回 答 書

高知商工会議所 会頭 西山 彰一

工事名：旧高知商工会館解体工事

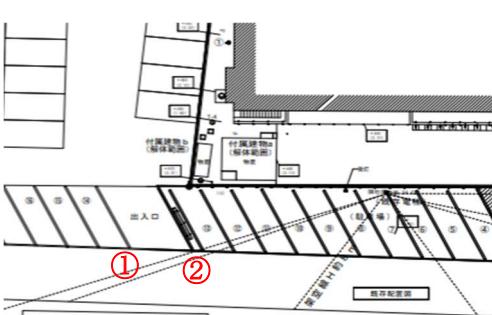
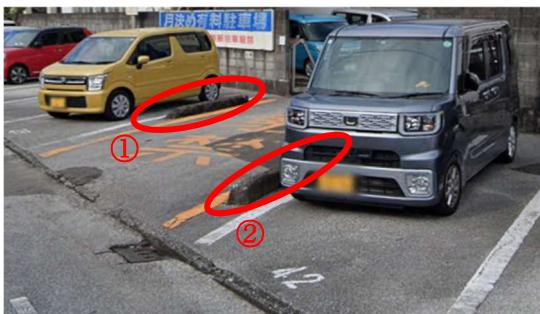
番号	質疑事項	回答内容
1	特記事項では、騒音、振動等の対策で防音パネルとなっていますが、仮設計画図では防音シートを設置となっています。どちらを設置すればよいですか	防音シート設置で計上してください。但し、協議のうえ、防音パネルが必要な場合、別途計上とします。
2	隣地侵入の際、下写真車止めを撤去しますが、復旧は必要でしょうか。  	仮設施工計画書を提出して頂き、協議を行い、撤去が必要な場合は、復旧を見込んでください。
3	解体後の整地での埋戻しを山砂の類及び再生コンクリート砂となっていますが現説の際、再生碎石でよいとの事でしたが再生碎石でよろしいでしょうか。又、再生碎石での埋戻しの場合どの程度の大きさでよろしい	地下部分の埋戻しは再生碎石 0・40 で宜しいです。整地の埋戻しは山砂の類及び再生コンクリート砂とします。
